Il Presidente dell'ASSOCIAZIONE COMITATO PER LA RIDUZIONE DELL'IMPATTO
AMBIENTALE DELL'AEROPORTO DI TREVISO

POSSIBILI INADEMPIENZE E CONFLITTO DI RUOLO DEL PROPONENTE ENAC SULLA GESTIONE E CONTROLLO DELL'APPLICAZIONE DELLE NORME DI SICUREZZA DEI PIANI DI SVILUPPO AEROPORTUALE DEI MASTER PLAN DELL'AEROPORTO "A. CANOVA" DI TREVISO"

Oggetto: Richiesta provvedimento di limitazione o sospensione del **Certificato di Aeroporto** (Allegati **A21A** e **A21B**).

ALLEGATO A 12

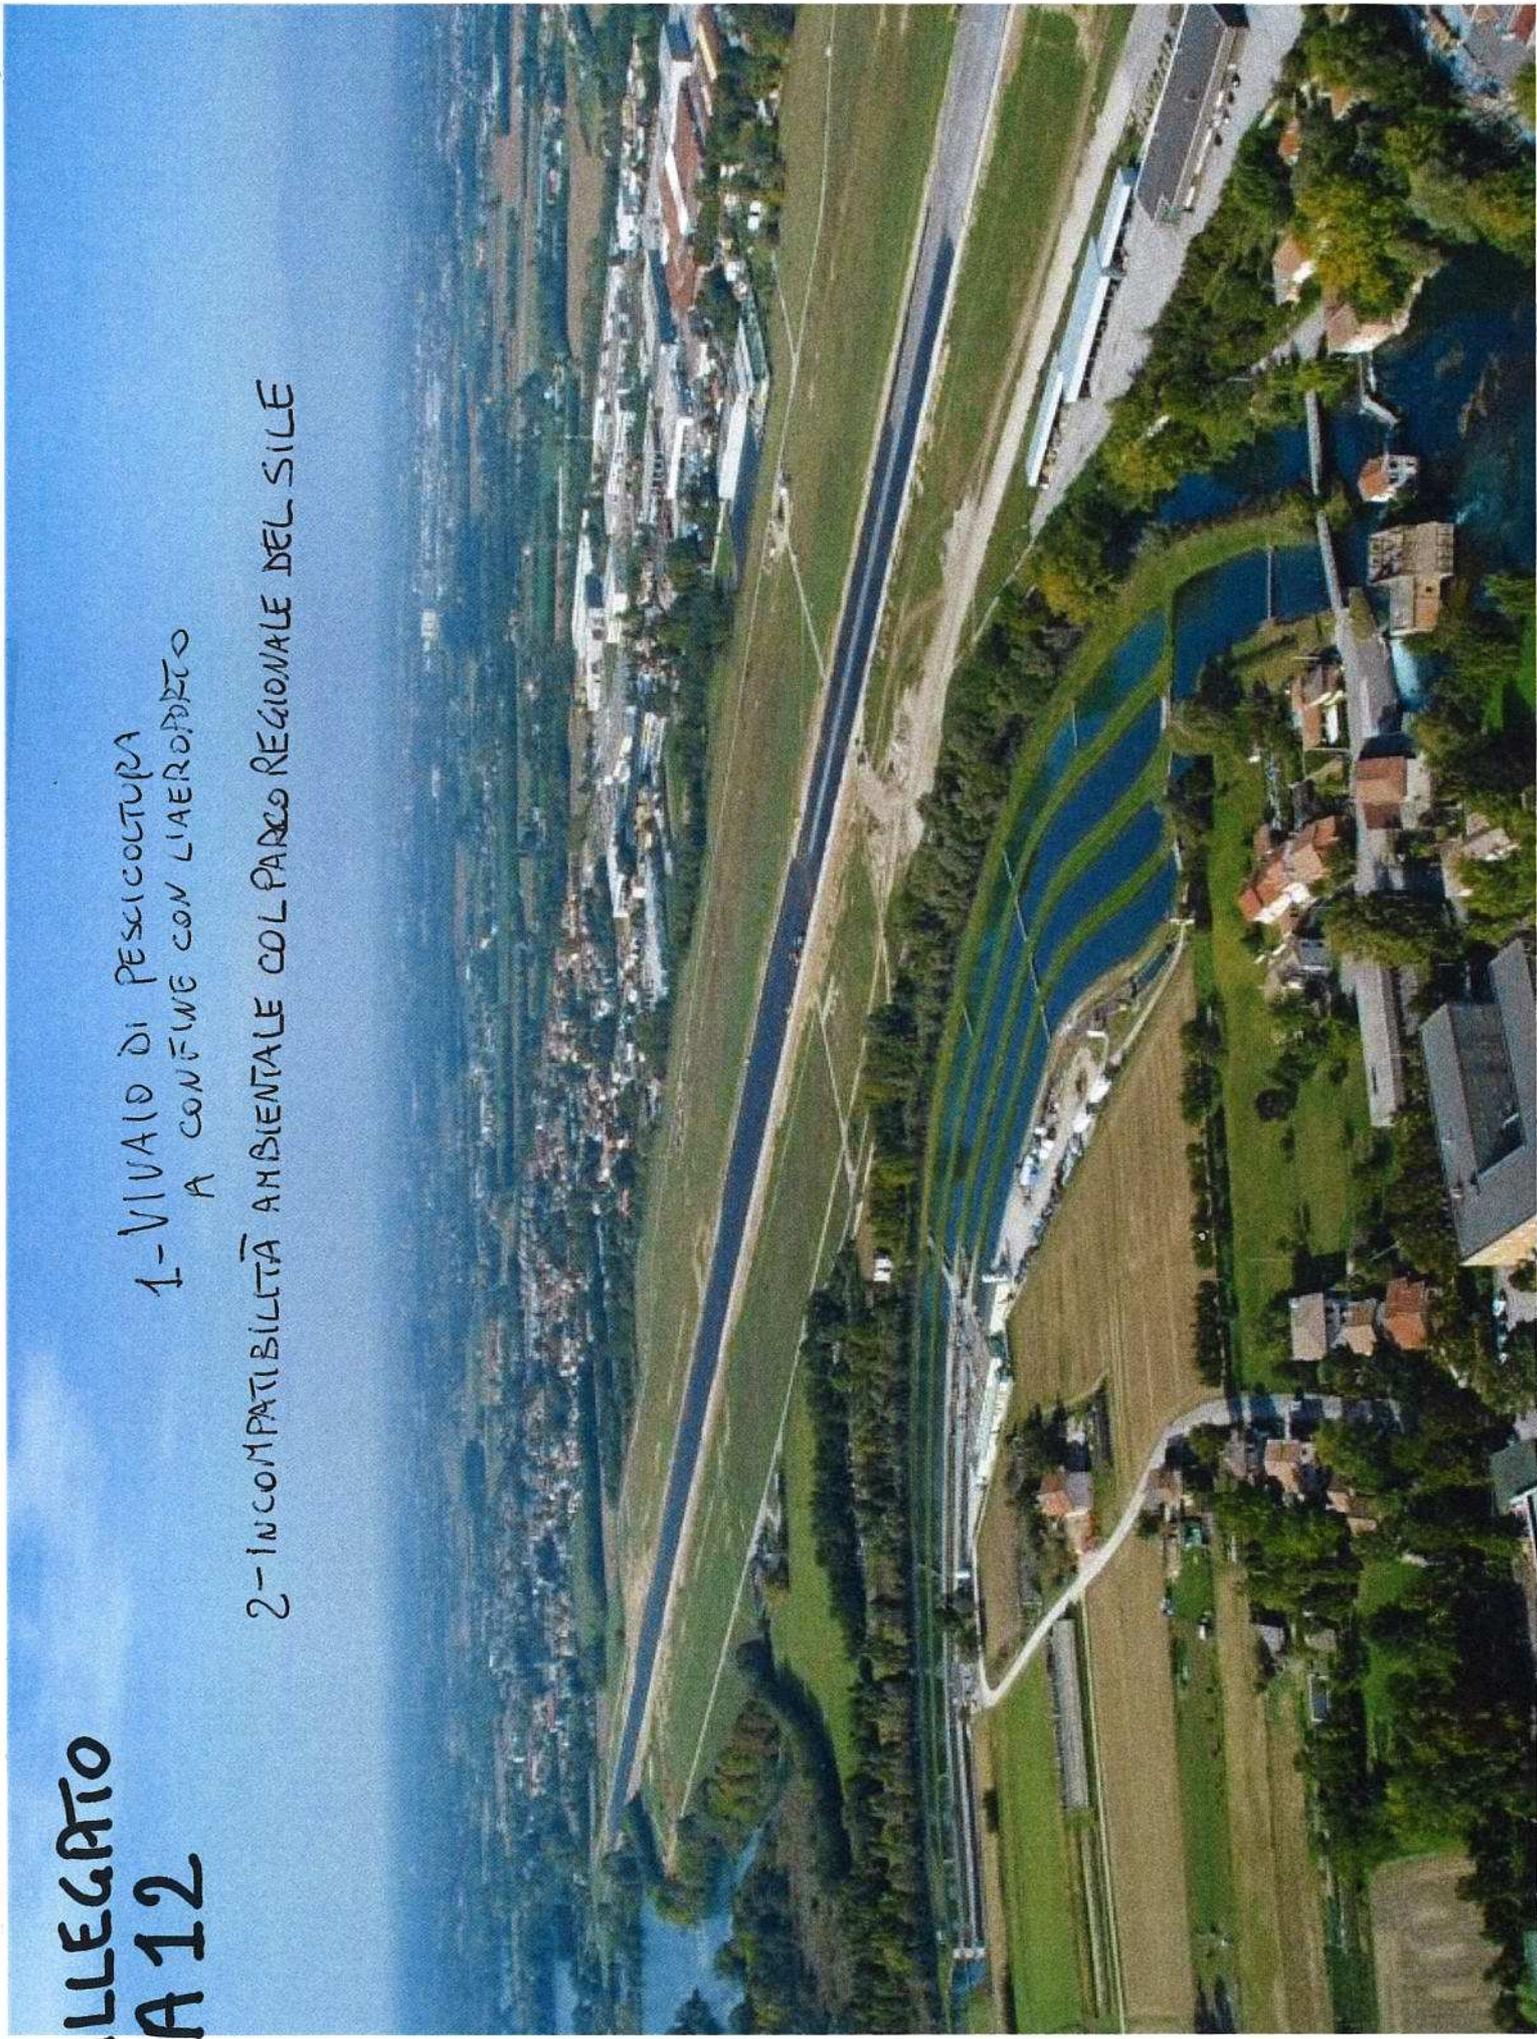
1- VIVAI DI PESCIOLTURA
A CONFINI CON L'AERODROMO

2- INCOMPATIBILITÀ AMBIENTALE COL PARCO REGIONALE DEL SILE

LE ALBERATURE PER
OLTRE META DELLA LORO
ALTEZZA 5 FEBRANDO I
LIMITI MASSIMI DEL
PIANO OSTACOLI RIPORTATO
IN A.I.P. ITALIA AD2
LIPH 3-1

ALLEGATO A3

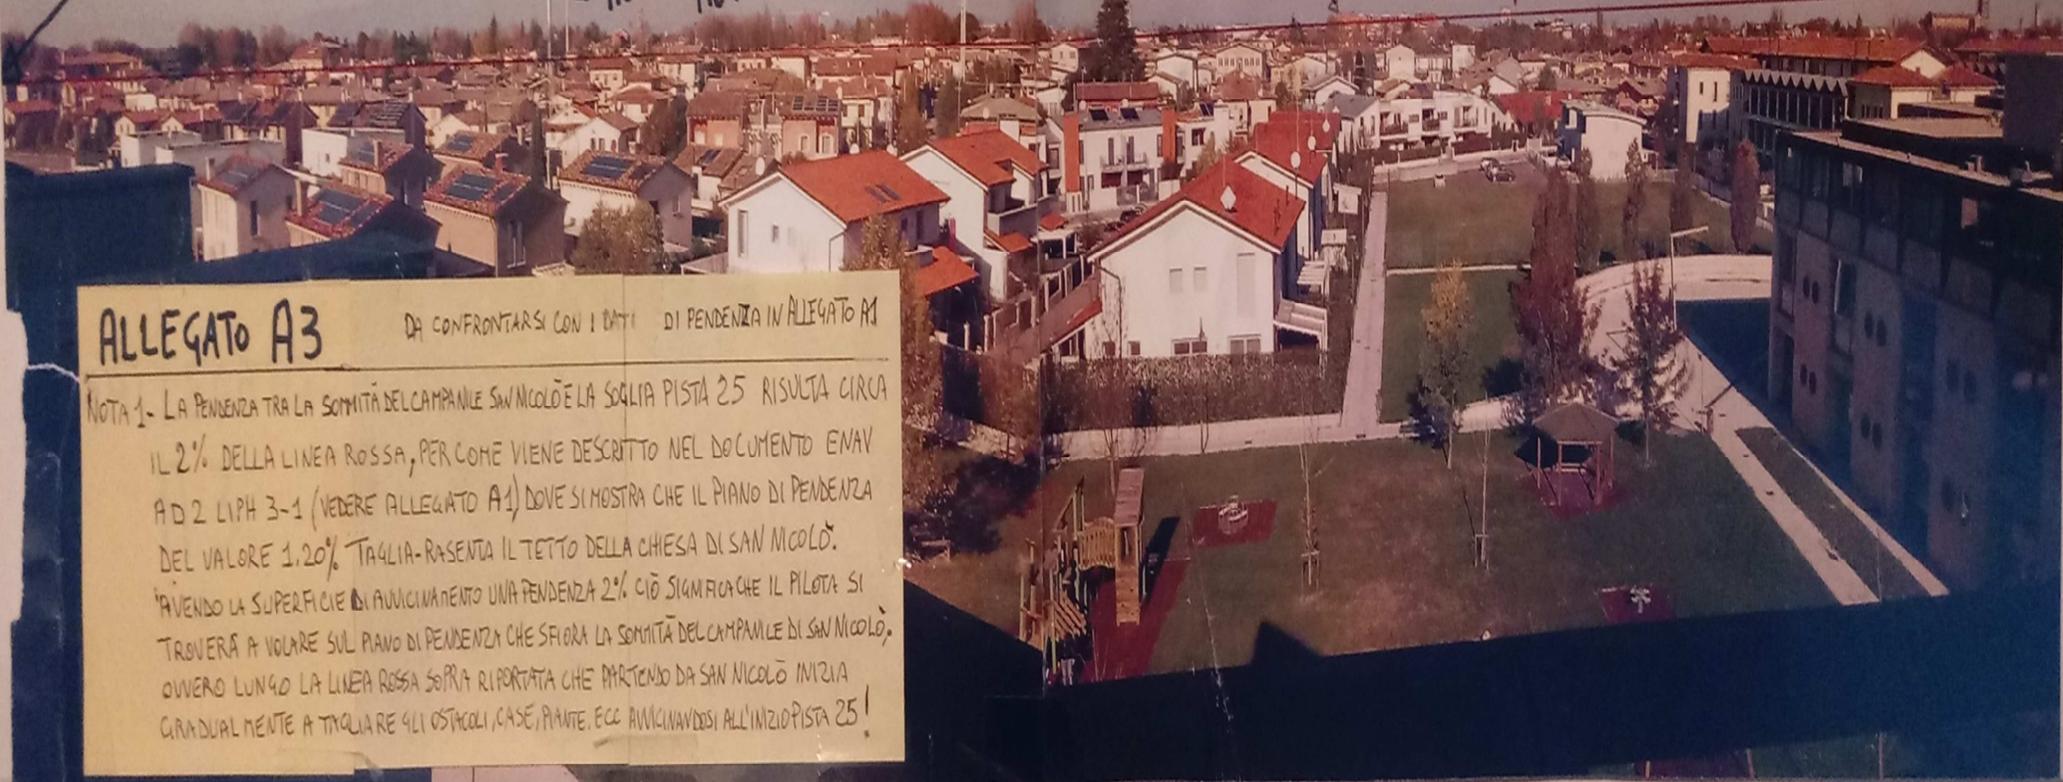
1. nell’Allegato **A3**, (lato Treviso), è tracciata (a penna) la linea che congiunge la sommità del campanile della Chiesa di San Nicolò con il punto dell’inizio pista 25. Ebbene, il Piano di **Pendenza della Salita al Decollo per pista 07** (lato Treviso), che ha un **valore del 2%** e il **Piano di Pendenza della Superficie di Avvicinamento per pista 25** (lato Treviso), che ha un **valore del 2,5%**, sono incredibilmente **forati in modo inconfutabile da tanti ostacoli**. Ciò è in stridente contrasto con la normativa a riferimento.

NOTA 1- LA PENDENZA TRA LA SOMMITÀ DEL CAMPANILE SAN NICOLÒ E LA SOGLIA PISTA 25 RISULTA CIRCA IL 2% DELLA LINEA ROSSA, PER COME VIENE DESCRITTO NEL DOCUMENTO ENAV A/D 2 LIPH 3-1 (VEDERE ALLEGATO A1) DOVE SI MOSTRA CHE IL PIANO DI PENDENZA DEL VALORE 1,20% TAGLIA-RASENTA IL TETTO DELLA CHIESA DI SAN NICOLÒ. AVENDO LA SUPERFICIE DI AVVICINAMENTO UNA PENDENZA 2% CIÒ SIGNIFICA CHE IL PILOTA SI TROVERÀ A VOLARE SUL PIANO DI PENDENZA CHE SFiorA LA SOMMITÀ DEL CAMPANILE DI SAN NICOLÒ, OVVERO LUNGO LA LINEA ROSSA SOPRA RIPORTATA CHE PARTENDO DA SAN NICOLÒ INIZIA GRADUALMENTE A TAGLIARE GLI OSTACOLI, CASE, PIANTE, ECC AVVICINANDOSI ALL'INIZIO PISTA 25!

ALLEGATO
A22

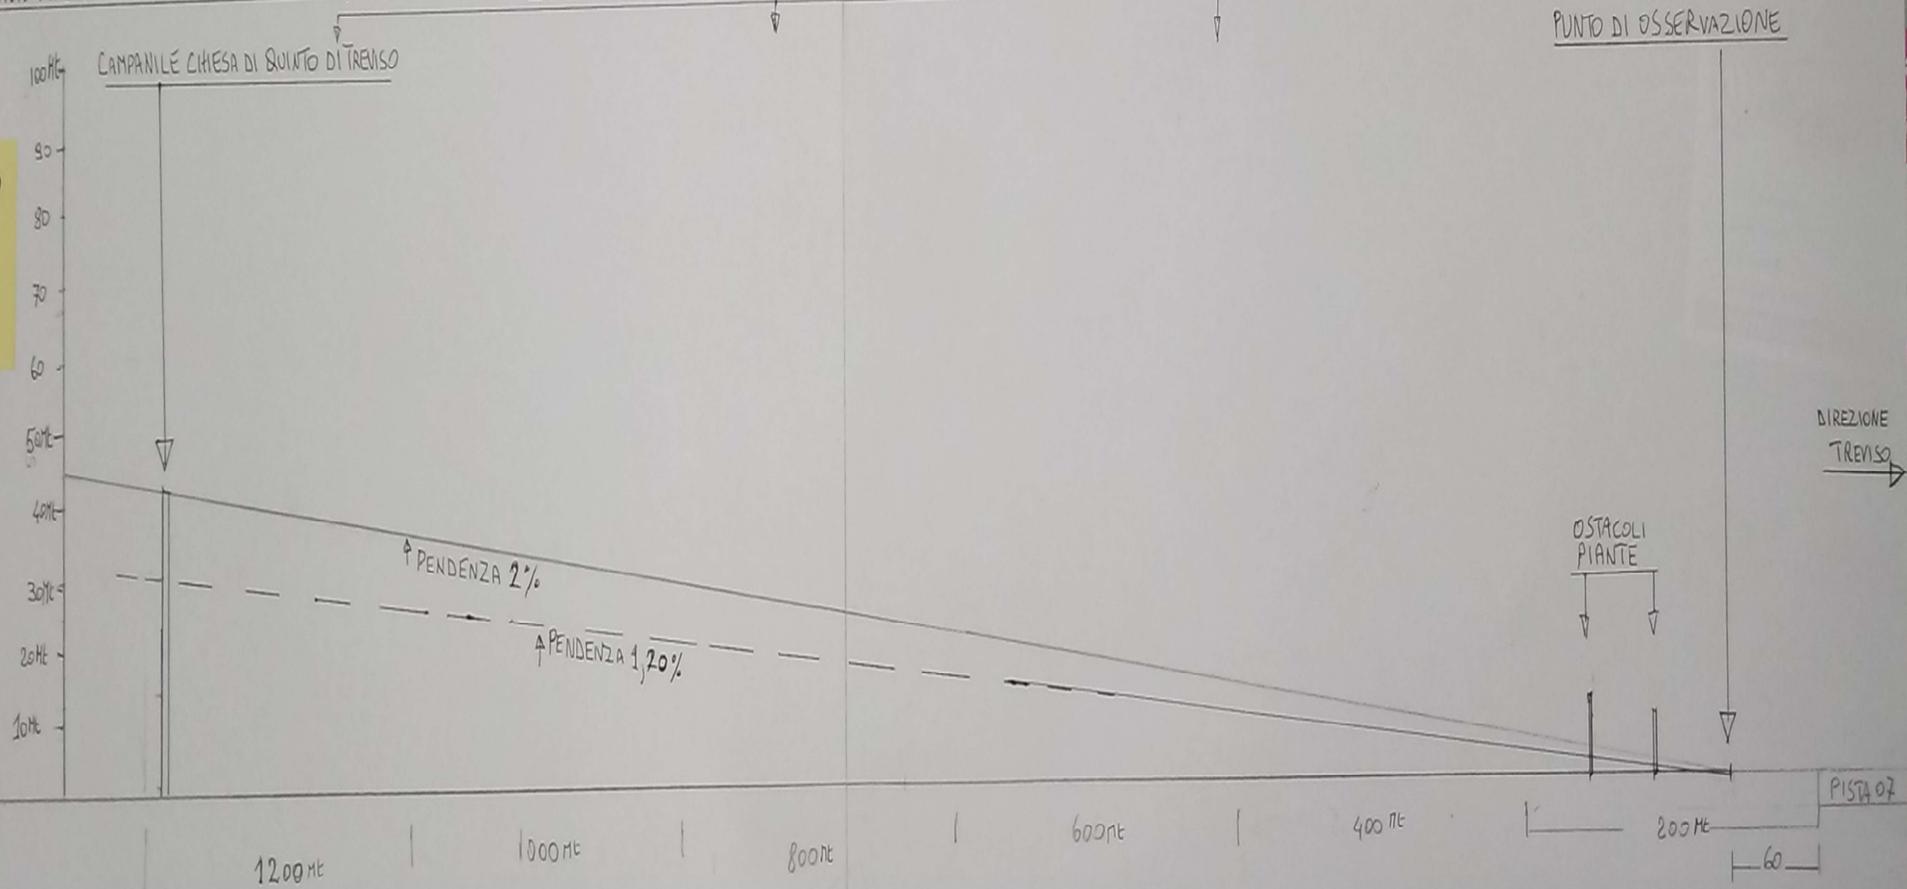
2. Anche sul lato di Quinto di Treviso si pone lo stesso problema della **NON Conformità dei Requisiti di Sicurezza dagli Ostacoli**; infatti, nell'Allegato **A22** è ben visibile che il Piano della **pendenza del 2%** viene forato massicciamente da alte alberature del Parco Regionale e in particolare dal campanile della chiesa di Quinto, a lato del quale gli aerei passano ad una distanza di circa 80/100mt.

LA PENDENZA DEL 2% È RIFERTA PER PISTA NON STRUMENTALE, IN CASO DI AVARIA DEL SISTEMA ELETTRONICO I.L.S.
